Váš dopis zn.  
Ze dne  
Naše zn. 1378/2024-SŽ-SSZ-OVZ

## „Rekonstrukce výpravní budovy ŽST Čáslav“ zhotovení stavby

### Vysvětlení, změny a doplnění zadávací dokumentace – Dodatek č. 3

**S03**

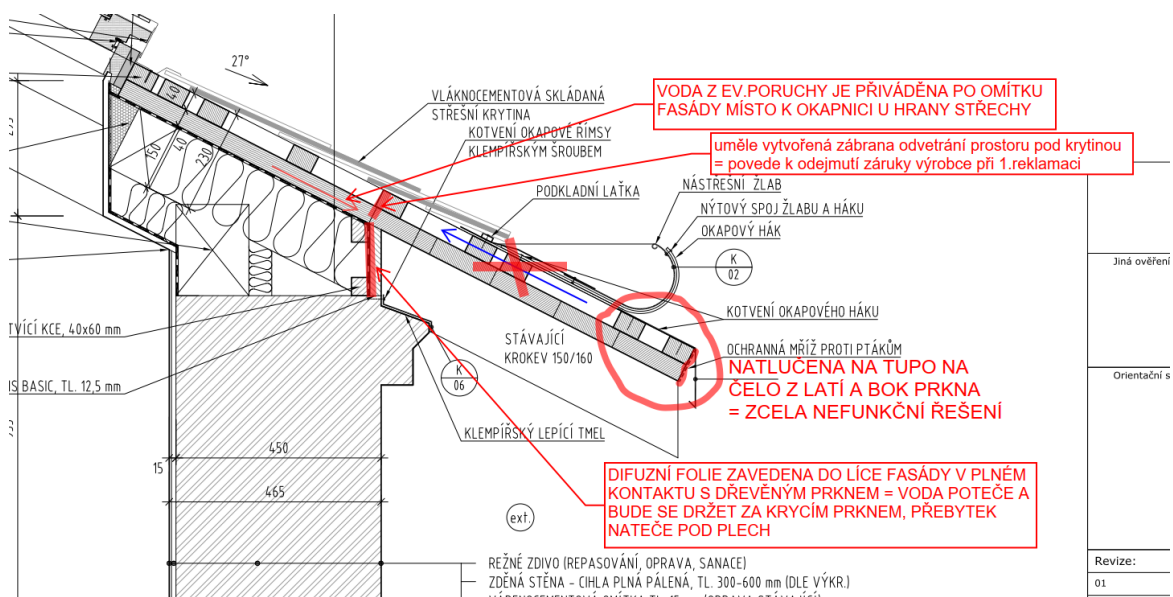
##### **1/ nestandardní detail ukončení střechy (nástřešního žlabu)**

Opakujeme připomínku k nefunkčnosti požadovaného provedení nestandardního detailu ukončení střechy PD.

Ano, uznáváme zmatečnost detailu a prohození vrstev. Nicméně skladba je navržena správně se správným pořadím vrstev. V detailu chybí nákras kontralatě.

sklon střechy 27 stupňů

1	Střešní krytina (vláknocementová krytina 60x30 cm - odstín antracitově šedý)	5 mm
2	Latě 40/60 mm á 120/240 mm	40 mm
3	Kontralatě 40/60 mm á rozteč krokví	40 mm
4	Difúzně propustná fólie pro doplňkovou hydroizolační vrstvu šikmých střech až do třídy těsnosti 2 - separační a mikroventilační vrstva	-
5	Dřevěné palubky tl. 24 mm (přesah střechy) / OSB deska tl. 24 mm	24 mm
6	Stávající krokev 150/150 + tepelné izolační skelné pásy mezi krokvemi tl. 140 mm, $\lambda=0,030$	150 mm
7	Tepelná izolace - desky z minerální plsti tl. 100 mm, $\lambda=0,033$	100 mm
8	Parotěsná zábrana s proměnnou ekvivalentní difuzní tloušťkou a speciálním přilnavým roumem	-
9	SDK podhled s PO dle PBR včetně malby	20 mm
<b>CELKOVÁ TLOUŠTKA</b>		<b>380 mm</b>

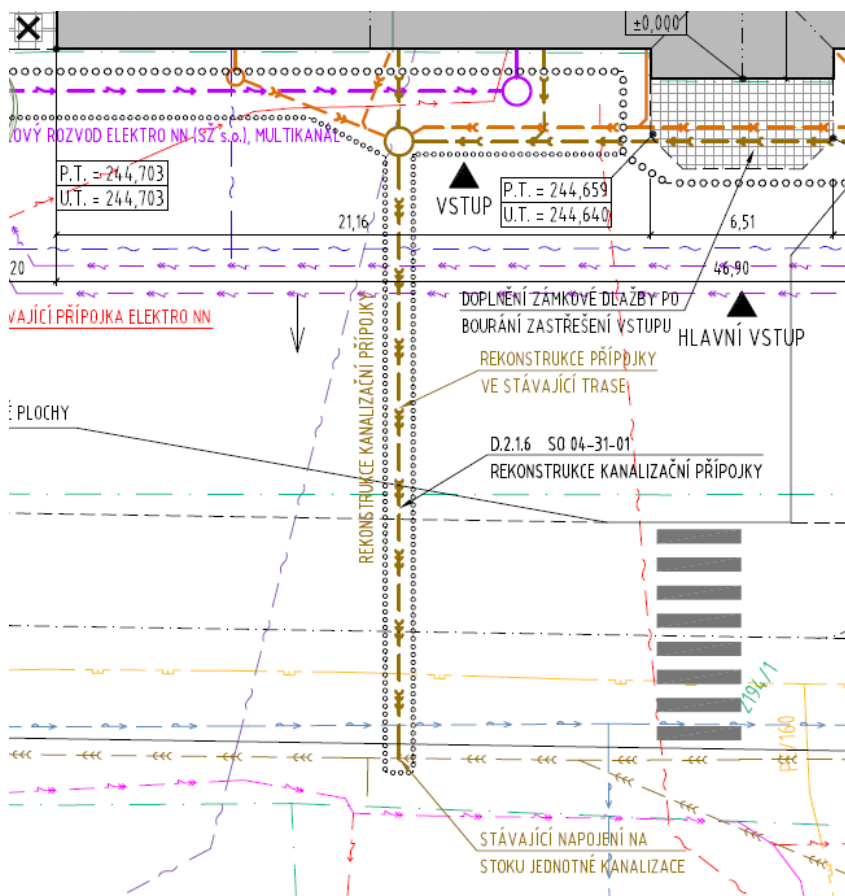
3/ Dle prohlídky na stavbě není jasné umístění 3 ks buněk (ve dvou řadách) pro zařízení staveniště v prostoru studna a vzrostlá borovice, dokumentace neřeší její likvidaci a dle našeho názoru není možné ze silnice buňky přes ocelové schody + lávku a vzrostlé stromy umístit dle situačního řešení.

*Dle situace POV jsou takto umístěny dočasné buňky zhotovitele. Zhotovitel může případně využít prostor po demolici objektu WC (vpravo od VB). Pozice buňkoviště je naznačena orientačně, stejně tak počet buněk. Podstatné jsou dočasné buňky pro pokladnu a čekárnu.*

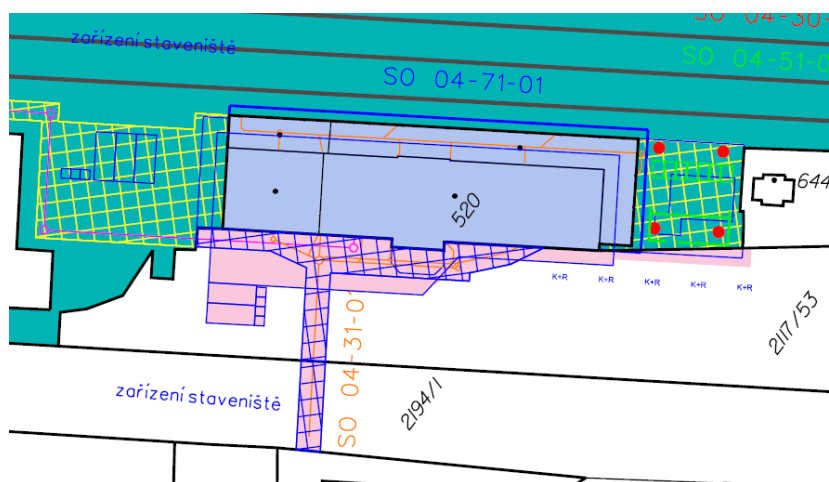
4/ Dle našeho názoru stavební povolení neřeší opravu kanalizační přípojky a pozemek ulice před VB 2194/1, přes který je trasována.

Dokumentace pro stavební povolení toto řešila viz nákres koordinační situace:

Zároveň v textové části stavebního povolení je citován stavební objekt:

- SO 04-30-01 Ostatní inženýrské objekty – vrty pro tepelné čerpadlo
- SO 04-31-01 Rekonstrukce kanalizační přípojky
- SO 04-51-01 Parkovací a cyklo-parkovací stání pro veřejnost a přístřešky
- SO 04-71-01 Výpravní budova v žst. Čáslav
- SO 04-78-01 Orientační a informační systém
- SO 04-86-01 Areálové rozvody elektro NN a areálové osvětlení
